Stadt Zülpich, Sachlicher Teilflächennutzungsplan Windenergie

Frühzeitige Beteiligung der Öffentlichkeit gem. § 3 (1) BauGB und Offenlage gem. § 3 (2) BauGB

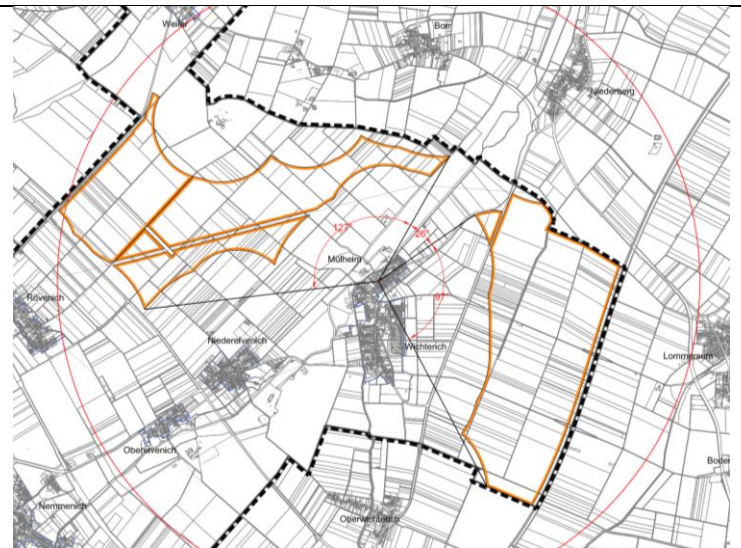
1.1.I Aufgrnd von Freileitung, NSG und MRVA-Bereich		
cc) Außerdem werden die Teilflächen 4 und 5a/b/c durch eine Freileitung zerschnitten mit der Folge, dass sich aufgrund der wegen des Schwingungsschutzes einzuhaltenden Abständen die für die Errichtung von WEA zur Verfügung stehenden Flächen weiter reduzieren. Außerdem ist zu beachten, dass der Nordosten der Flächen dichter als 300 m an das angrenzende NSG heranreich und dass sich die Gebiete vollständig im Naturpark befinden. Überdies ragen die Teilflächen im Norden und Nordosten in den MRVA-Bereich NN2 (Minimum Radar Vectoring Altitude=Radarführung-Mindesthöhe) des Flugplatzes Nörvenich, der hier eine Bauhöhenbeschränkung auf 1000 ft/304,80 m ü. NN, d.h. ca. 150m über Grund definiert. Die MRVA ist die niedrigste Höhe über Normal Null (NN), die für die Radarführung	Die Abstände können durch technische Lösungen (Schwingungsdämpfung) reduziert werden. Gemäß Standortuntersuchung werden nur zu denjenigen Naturschutzgebieten (NSG) Vorsorgeabstände festgelegt, die dem Schutz windenergiesensibler Arten dienen. Dies ist für vier NSG der Fall. Bei dem nördlich der Fläche 5 liegenden NSG handelt es sich um das NSG Waldbereiche bei Haus Boulig / Wichtericher Busch, dass nicht dem Schutz windenergiesensibler Arten dient. Naturparke stellen keinen Ausschlussgrund dar, da in ihnen auch Landschaftsschutzgebiete oder gänzlich ungeschützte Bereiche liegen. Die Aussage ist zunächst korrekt und wurde so im Verfahren auch seitens des BAIUD mitgeteilt. Dennoch wären hier Anlagen von 150 m Höhe möglich. Auch diese Anlagen können einen wichtigen Beitrag zur Energiewende leisten.	1. Der Ausschuss empfiehlt dem Rat der Stadt Zülpich, die Stellungnahme wie im Abwägungsvorschlag formuliert abzuwägen. 2. Der Rat der Stadt Zülpich beschließt, die Stellungnahme wie im Abwägungsvorschlag formuliert abzuwägen.

1.1.v Anlage 1

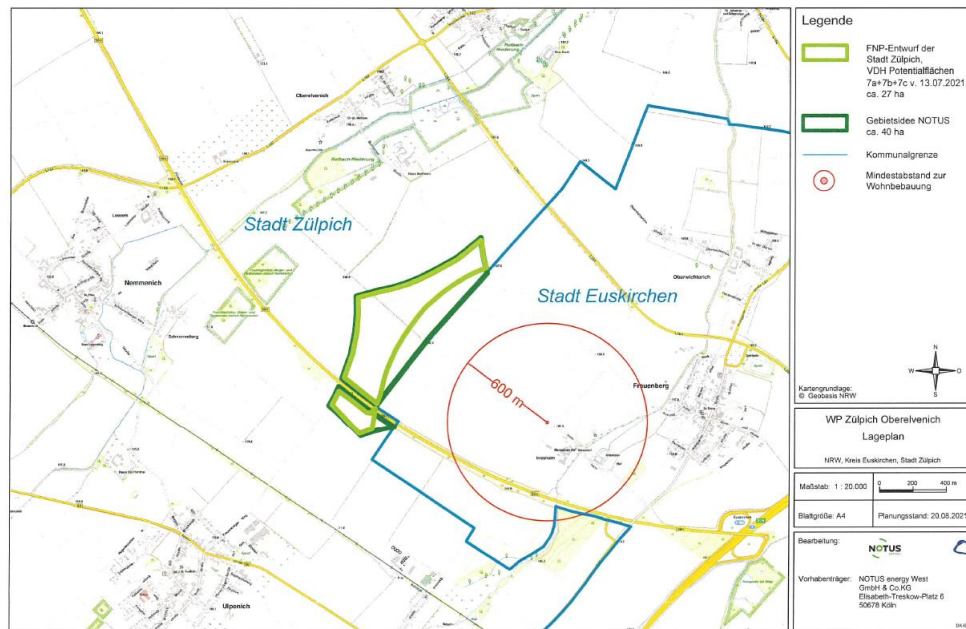
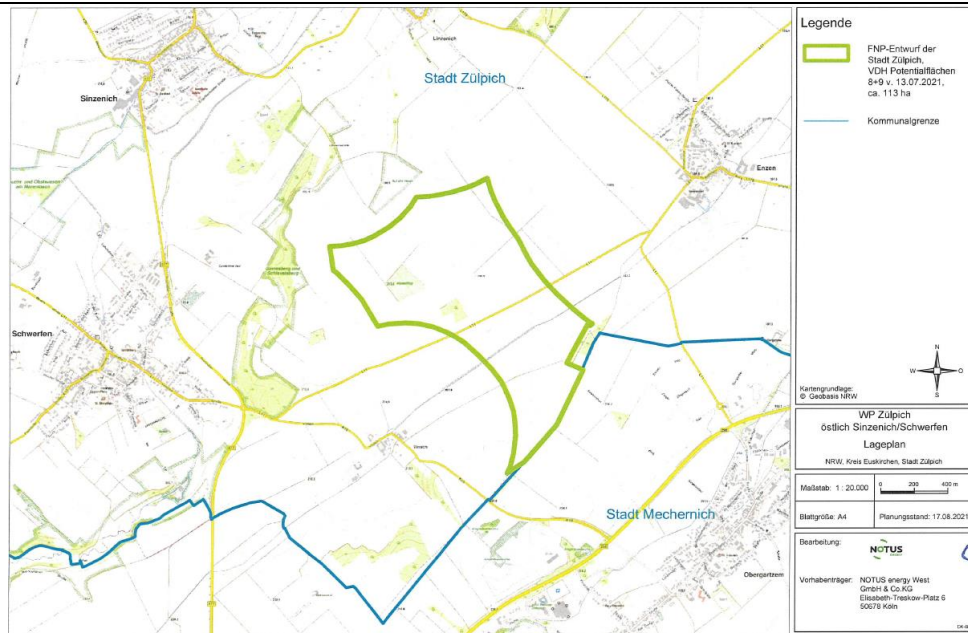
1.1.b Antrag		
Ich beantrage namens und in Vollmacht meiner Mandantin, im Teil-FNP Wind der Stadt Zülpich 1. die Potentialfläche 7 a-c ("Oberelvenich") in erweiterter Ausdehnung entsprechend dem als Anlage 1 beigefügten Lageplan (dunkelgrüne Gebietsabgrenzung) und 2. die Potenzialfläche 8/9 ("östlich von Sinzenich/Schwerfern") entsprechend dem als Anlage 2 beigefügten Lageplan als Konzentrationszone für die Errichtung von	Die Fläche 7a-c wird weiterhin nicht zur Ausweisung empfohlen. Zu den detaillierten Gründen siehe unten. Die Fläche 8/9 wird zur erneuten Offenlage nicht mehr zur Ausweisung empfohlen. Gründe hierfür sind zum einen die in Aufstellung befindliche Außenbereichssatzung für Virnich, deren Verfahren nun	1. Der Ausschuss empfiehlt dem Rat der Stadt Zülpich, die Stellungnahme wie im Abwägungsvorschlag formuliert abzuwägen. 2. Der Rat der Stadt

Die Anlage wird zur Kenntnis genommen.

Abbildung 1 Ergebnisflächen der Potenzialanalyse nach Abzug harter und weicher Kriterien, Quelle: Basierend auf der Darstellung der Standortuntersuchung der VDH

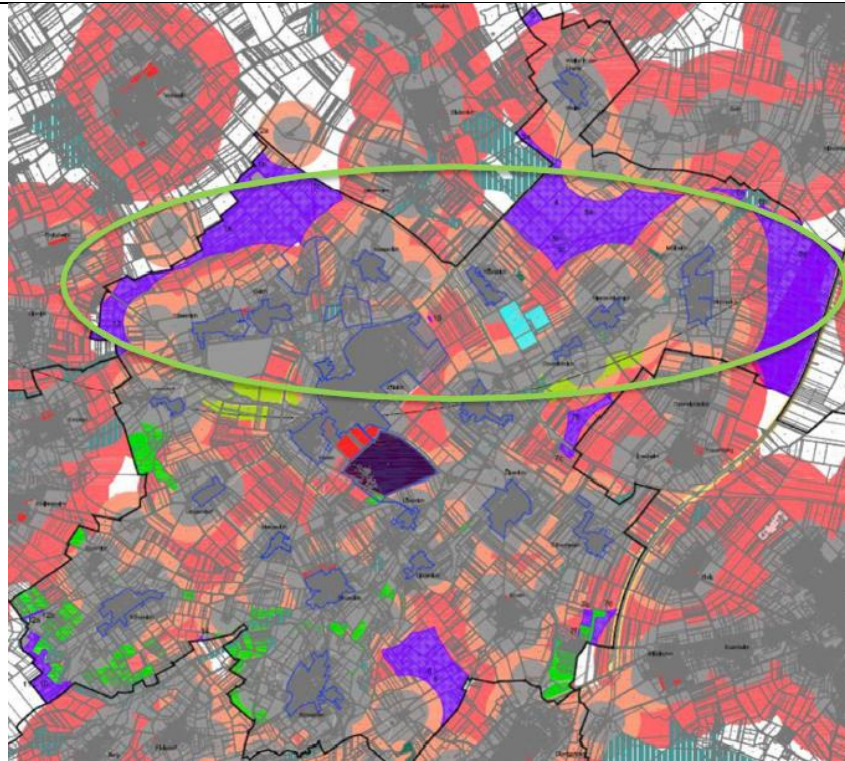
Folgt man zunächst dieser Einteilung, so ist die dargelegte Begründung zum Vorzug der Flächen 4/5 und 6 vor den Flächen 1 und 13 wenig aussagekräftig.

Abbildung 3 Potenzialflächen 1 und 13 - Eine Einzelbetrachtung der Flächen 1 und 13 unterstreicht die Vorteile in Größe und Zuschnitt. Quellen: Basis: Standortuntersuchung VDH

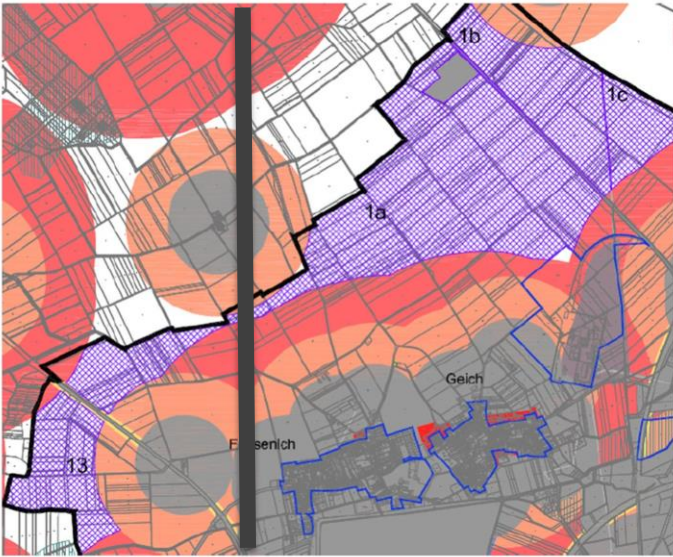
Weiterhin täuscht die Zusammenschau der Flächen 1 und 13 über das Kriterium „Größe“ hinweg. Wie bereits betont sind Größe und Zuschnitt sehr bedeutende Kriterien in der vorliegenden Bewertung und der Grund zum Ausschluss vieler kleinerer Flächen.

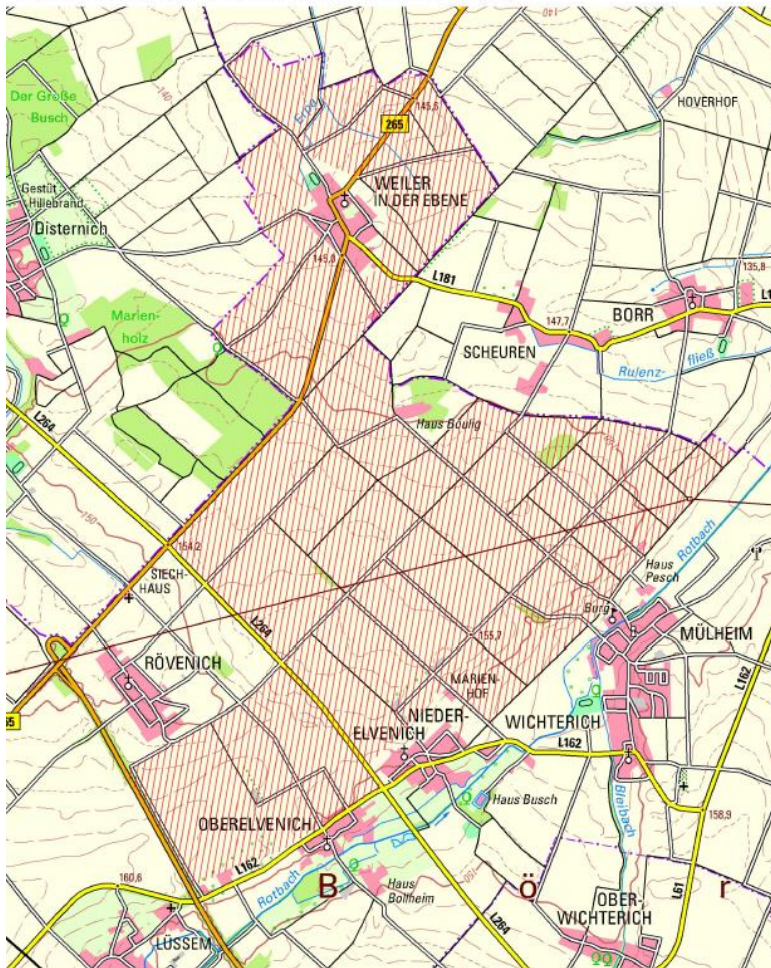
Rastvögel noch wichtige Bestände aufweisen. „In diesen Schwerpunkten sollen über eine gezielte Lenkung von Maßnahmen wie Vertragsnaturschutz, Ausgleichs- und Ersatzmaßnahmen, CEF-Maßnahmen ... ein höherer Flächenanteil ... erreicht werden, so dass Quellpopulationen der Feldvogelarten gestärkt werden oder neu entstehen können. ... Es sollen die Räume ausgewählt werden, in denen Maßnahmen für Feldvögel voraussichtlich eine besonders hohe Wirksamkeit haben“ (FELS et al. 2017). Unter anderem sollen die Räume möglichst arm an sonstigen Gefährdungsfaktoren/Störquellen sein. Diese Räume sollten daher auch möglichst freibleiben von baulichen Maßnahmen. Die Errichtung von Windkraftanlagen in diesen Feldvogelschwerpunkträumen würde diesen Zielen widersprechen. Außerdem sehen wir diverse artenschutzrechtliche Belange, die der Ausweisung von Konzentrationszonen in den Feldvogelschwerpunkträumen entgegenstehen. Wie eben geschildert kommen dort diverse windkraftrelevante Vogelarten als Brut-, Rast- oder Gastvogel vor. Aus diesen Gründen halten wir es für sinnvoll, die Planung in diesen Räumen nicht weiter fortzuführen. Literaturhinweis: Bettina Fels, Peter Herkenrath, Ralf Joest, Birgit Beckers, Robert Tüllinghoff, (2017): Handreichung für die Biologischen Stationen für die Abgrenzung von kreisweit bedeutenden Feldvogel-Schwerpunktvorkommen.	Raum zwar ebenfalls zu artenschutzrechtlichen Konflikten führen, aber nicht im selben Maß wie der bereits beschriebene Bereich nordöstlich von Rövenich.

Umfassung Mülheim

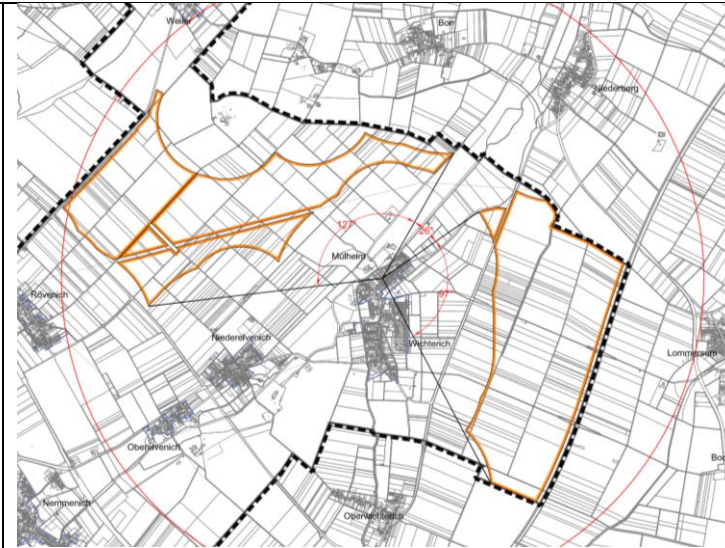
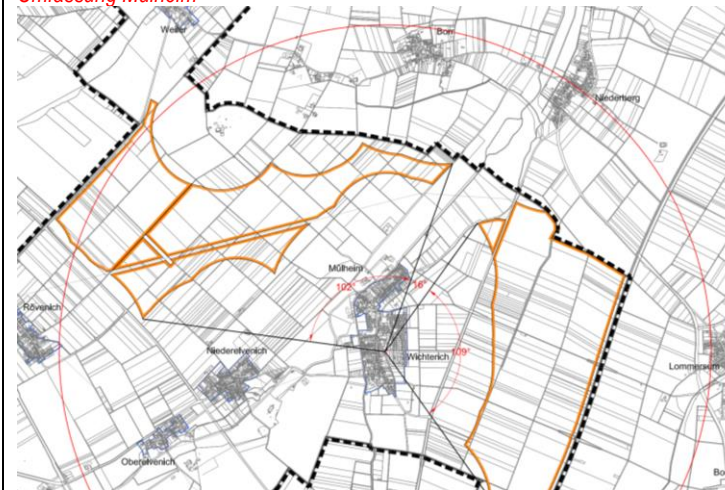
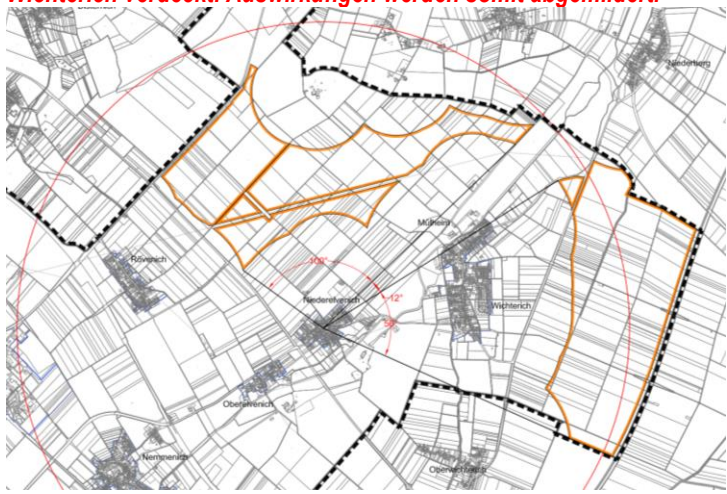
3. Die Errichtung von Windenergieanlagen in den Flächen 4 bis 6 führt im Zusammenspiel mit den bereits bestehenden Windenergieanlagen in der derzeit ausgewiesenen Konzentrationszone zu einer Einkesselung zumindest der Ortsteile Niederelvenich, Mülheim und Wichterich Nach dem Windenergie-Erlass NRW liegt eine solche Einkreisung dann vor, wenn ein Windpark in einem Winkel von 120° um den Siedlungsbereich eine deutlich sichtbare, geschlossene, den Siedlungsbereich umgreifende Kulisse umgeben würde. Die Einkreisung von Siedlungsbereichen führt somit zu einer bedrängenden Wirkung für die benachbarten Bewohner. Durch die bestehenden 17 Windenergieanlagen östlich/südöstlich von Wichterich und Mülheim würde bei der Errichtung weiterer Anlagen - insbesondere in den Potentialflächen 4, 5 - ein Winkel von über 120° bis hin zu 180° erreicht. Dadurch wird die oben beschriebene Kulisse mit den entsprechenden negativen Auswirkungen hervorgerufen. 4. Die Potentialflächen 4/5 und 6 kommen nach den vorangehend erläuterten Aspekten im Ergebnis nicht für die Ausweisung als Konzentrationszonen in Betracht. Vielmehr wird bei genauerer Untersuchung der Eindruck erweckt, als würde eine effiziente und zukunftsorientierte Planung verhindert werden wollen. Von der Ausweisung dieser Flächen ist dementsprechend abzuraten.	<i>Die möglichen Auswirkungen von Umfassungen wurden in der Standortuntersuchung in Kapitel 5.1.2 geprüft. Es ist jedoch zu berücksichtigen, dass der Begriff der „Umfassung“ in Gesetz und Rechtsprechung weder normiert noch als Ausschluss- oder Restriktionskriterium bisher in der (Regional)Planung verankert ist. Ein Verbot der räumlichen Umfassung kann sich allenfalls aus dem baurechtlichen Gebot der Rücksichtnahme ergeben (Umweltbericht zum Teilregionalplan Energie Nordhessen). Wesentlicher zur Beurteilung von Auswirkungen sind Schall, Schattenwurf und optisch Bedrängende Wirkung. Dies liegt bei Abständen über 2xH nicht mehr vor (§249 Abs. 10 BauGB).</i> <i>Am stärksten von der Planung betroffen sind die Ortslagen Mülheim (Umfassung von insgesamt 250°) und Wichterich (Umfassung von insgesamt 227°). Allerdings sind aus beiden Ortsteilen nicht beide Windparks (Fläche 4/5 einerseits und Fläche 6 andererseits) gleichzeitig sichtbar. Einzeln betrachtet beträgt die maximale Umfassung 127° (für die Fläche 4/5 vom Blickpunkt Mülheim aus), alle anderen Werte liegen unter der 120°-Marke. Da anzunehmen ist, dass die spitzen Winkel der Fläche 4/5 nicht unmittelbar bebaut werden, da die gesamte Anlage innerhalb der Konzentrationszone liegen muss, ist in der Realität auch für die Blickbeziehung von Wichterich auf die Fläche 4/5 von einer Umfassung kleiner als 120° auszugehen. Insgesamt ist auch hier anzuführen, dass sich die Fläche 4/5 nördlich der beiden Ortslagen befindet und die Auswirkungen somit weniger relevant sind.</i>	1. Der Ausschuss empfiehlt dem Rat der Stadt Zülpich, die Stellungnahme wie im Abwägungsvorschlag formuliert abzuwägen. 2. Der Rat der Stadt Zülpich beschließt, die Stellungnahme wie im Abwägungsvorschlag formuliert abzuwägen.

Für Niederelvenich (Umfassung von 168°) wird der Wert von 120° zwar deutlich überschritten, auch hier liegen aber Großteile der Fläche (gesamte Zone 4/5) im Norden des Ortes. Die Fläche 6 hingegen wird zu großen Teilen durch den Siedlungsraum von

Wichterich verdeckt. Auswirkungen werden somit abgemildert.  Umfassung Niederelvenich	
Potentialflächen 8 und 9 "östlich von Sinzenich/Schwerfen"		
1. Die Potentialflächen 8 und 9 weisen eine vergleichbare Windhöffigkeit wie die Flächen 4, 5 und 6 auf. Mit einer mittleren Windhöffigkeit von 6,00 bis 6,50 m/s auf 125m, sowie 6,5 bis 6,75 m/s in einer Höhe von 150 m, ist die Fläche zur Nutzung der Windkraft geeignet. Die landwirtschaftlich genutzte Fläche mit einer Gesamtgröße von 113,17ha bietet zudem ausreichend Raum zur Verwirklichung von Windenergievorhaben. Dem Gutachten bezüglich der Standortuntersuchung zur Folge sind keine Informationen bekannt, die gegen eine Ausweisung der Flächen als Konzentrationszonen sprechen. 2. Die seitens der Stadt Zülpich angeführte fehlende Vorbelastung kann kein entscheidendes Kriterium zum Ausschluss geeigneter Flächen darstellen. Zum einen trifft dies lediglich auf den Aspekt der Windenergieanlagen zu, nicht jedoch auf eine generelle immissionsschutzrechtliche Vorbelastung. Diese ist mit Errichtung und Betrieb der direkt an die Potentialfläche angrenzenden Großmolkerei der Hochwald GmbH im Gewerbegebiet Obergartzen III gegeben. Zum anderen könnte der Windkraft kaum mehr substantieller Raum zur Verfügung gestellt werden, setzt man eine Vorbelastung durch Windenergieanlagen, als generelles Ausschlusskriterium an. Dies widerspräche den von der Politik gesetzten	Die Fläche 8/9 ist aufgrund der Belange des Modellfluges und der Schutzabstände zur Außenbereichssatzung Virnich nicht mehr zur Ausweisung vorgesehen. Für die Fläche bestehen keine Vorbelastungen durch Windenergieanlagen, wohl aber durch das große Gewerbegebiet im näheren Umfeld. Dies wird berücksichtigt.	1. Der Ausschuss empfiehlt dem Rat der Stadt Zülpich, die Stellungnahme wie im Abwägungsvorschlag formuliert abzuwägen. 2. Der Rat der Stadt Zülpich beschließt, die Stellungnahme wie im Abwägungsvorschlag formuliert abzuwägen.

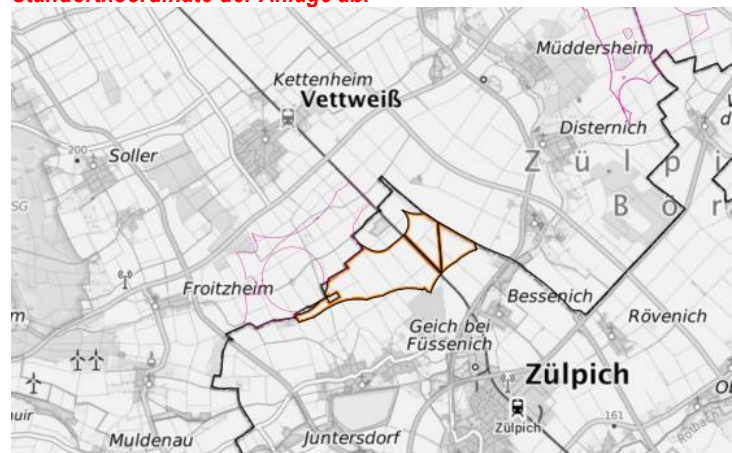
I. Gebietskulisse		
<i>Die Gemeinde Zülpich stellt u.a. auf die planerische Entscheidung der Nachbargemeinde Vettweiß ab, indem an die dort ausgewiesene Konzentrationszone im Sinne einer Vorbelastung angeknüpft wird. Grundsätzlich ist das Kriterium der Vorbelastung ein für die Nutzung der Windenergie sprechender Aspekt, da damit die von den WEA ausgehenden Immissionen auf einen bestimmten Bereich beschränkt werden. Für ein schlüssiges Plankonzept ist jedoch die Gesamtwirkung der Planung und deren Auswirkungen zu beachten. Die von der Gemeinde</i>	<i>Der Aspekt „Vorbelastung“ wird im Rahmen der Detailuntersuchung betrachtet, der Aspekt „Gesamtwirkung“ in Kapitel 5.1.2. Durch die Ausweisung der Fläche 1a-c werden, auch in Verbindung mit der Vettweißer Konzentrationszone werden keine Ortschaften eingekreist. Es entsteht eine eher kompakte Zone zwischen den Ortschaften Geich/Füssenich, Vettweiß und Froitzheim. Die</i>	<i>1. Der Ausschuss empfiehlt dem Rat der Stadt Zülpich, die Stellungnahme wie im Abwägungsvorschlag formuliert abzuwägen.</i>

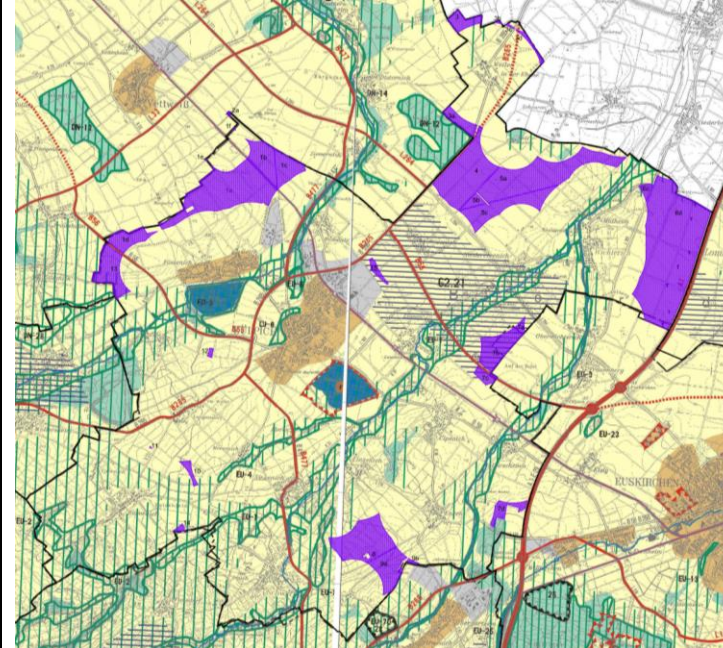
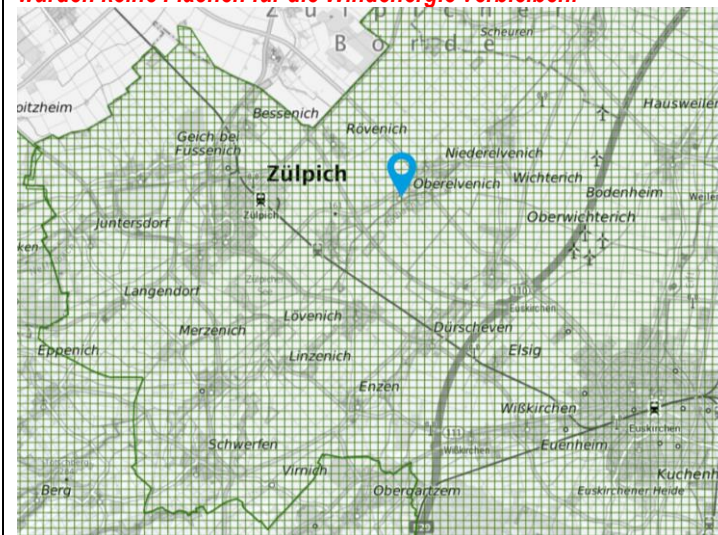
a) Regionalplanung Die Potentialfläche 13/1d liegt in weit überwiegenden Teil innerhalb eines durch den Regionalplan für den Regierungsbezirk Köln, Teilabschnitt Region Aachen 2003 (RP Köln 2003) als allgemeiner Freiraum und Agrarbereich festgelegten Gebiet. Solche sind nach Z 1 zu 3.2.2 des RP Köln 2003 grds. für die Windenergie in Betracht kommend. Allein minimale Flächenanteile der Potentialfläche 13 sind im REP Köln 2003 als Bereiche für den Schutz der Landschaft und landschaftsorientierten Erholung festgelegt. Auch solche sind nach Z 2 zu 3.2.2 des REP Köln 2003 für die Windenergie geeignete Flächen, soweit die jeweils vom RP Köln 2003 „verfolgten Schutz -und/oder Entwicklungsziele nicht nennenswert beeinträchtigt werden“. - REP Köln 2003, S. 125 - Da sich im Hinblick auf die Potentialfläche 13 allein kleinste Überschneidungen ergeben und diese darüber hinaus nicht nur im Randbereich des Potentialgebiets 13/1d, sondern auch des im REP Köln 2003 festgelegten Bereichs für den Schutz der Landschaft und landschaftsorientierten Erholung liegen, ist jedenfalls eine nennenswerte Beeinträchtigung der Schutz- bzw. Erhaltungsziele nicht ernstlich zu begründen. Die marginale Überschneidung aus Potentialfläche und regionalplanerischer Darstellung zugunsten der Landschaft erfolgt letztlich in dezentralen Bereich der jeweils umrissenen Gebiete und ist damit räumlich wie funktional vernachlässigbar.

Das gesamte Stadtgebiet von Zülpich, auch die Potentialfläche 13/1d, befindet sich im Naturpark Rheinland. Bei Wertung als Tabukriterium

Abbildung 1: Abstände zum Drehfunkfeuer Nörvenich

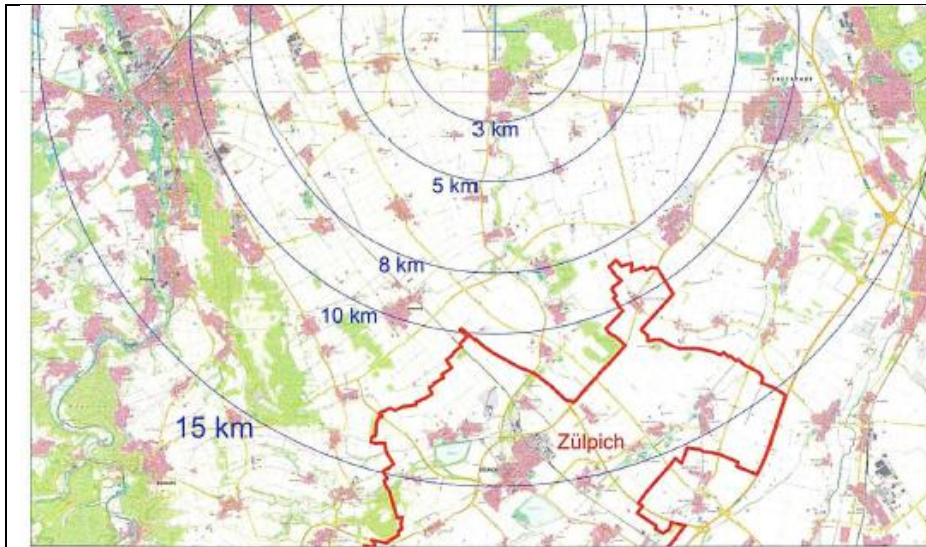
9.1.c Nichtberücksichtigung der Flächen 1a, 1b, 1c

Abbildung 2: Interkommunale Windkonzentrationszone Zülpich-Vettweiß

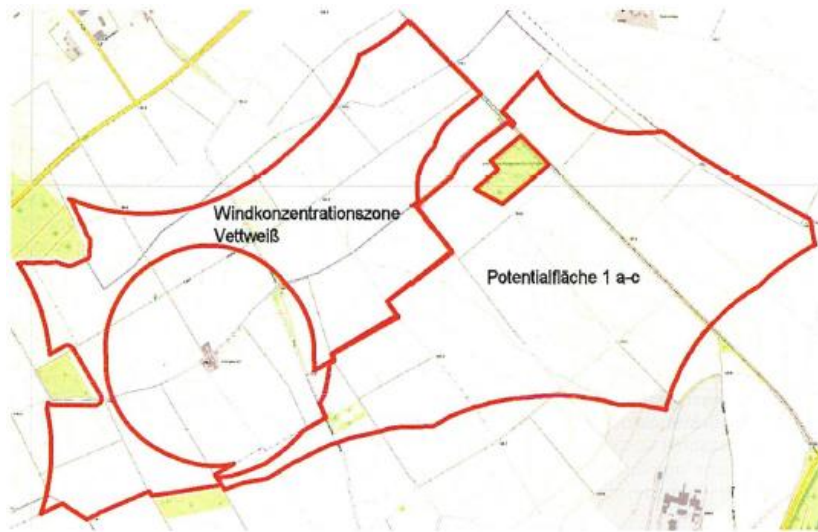
Die Einordnung der Potentialfläche 1 a-c als weniger geeignet aufgrund des Flächenzuschnitts ist nicht nachvollziehbar. Bei der Potentialfläche handelt es sich um ein großes, zusammenhängendes Gebiet, was eine Standortplanung ohne große Einschränkungen ermöglicht und somit eine hohe Eignung gegeben ist.

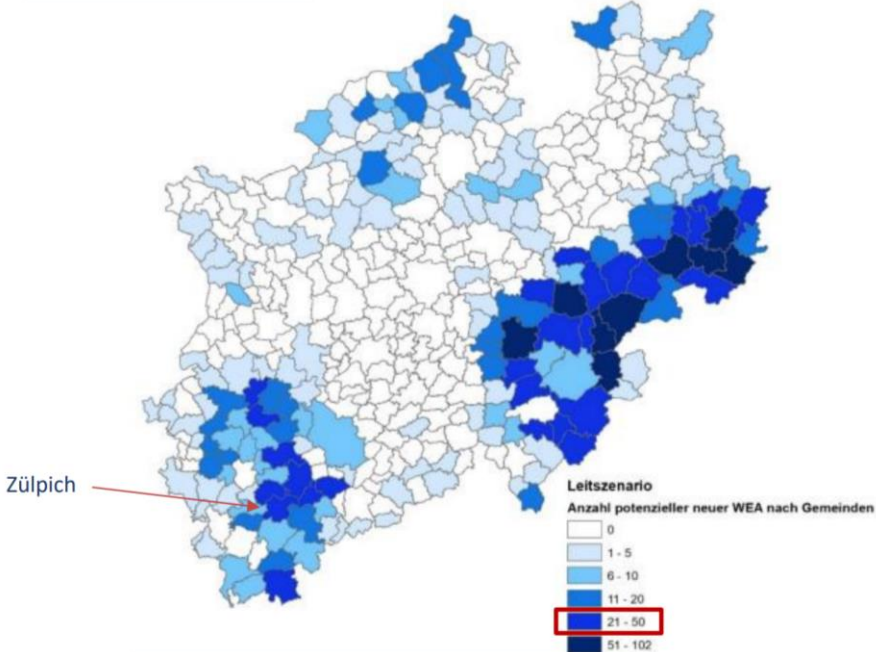
Wie aus der Potenzialstudie des LANUV und der daraus stammenden Abbildung 1 entnommen werden kann, muss auf dem Stadtgebiet Zülpich jedoch Platz für 21 -50 zusätzliche Referenzanlagen geschaffen werden, um ein Flächenziel zwischen 0,3 % und 1,7 % in NRW zu erreichen. In Bezug auf das verbindliche Flächenziel von mindestens 1,8 % in NRW sind die ausgewählten Flächen demnach nicht ausreichend. Um einen Teilflächennutzungsplan darzustellen, welcher nicht 2024 direkt wieder vom Regionalplan überarbeitet werden muss, sollte Fläche 4/5 ebenfalls Berücksichtigung finden und die ausgewählten Flächen 1 und 8/9 weiter vergrößert werden.
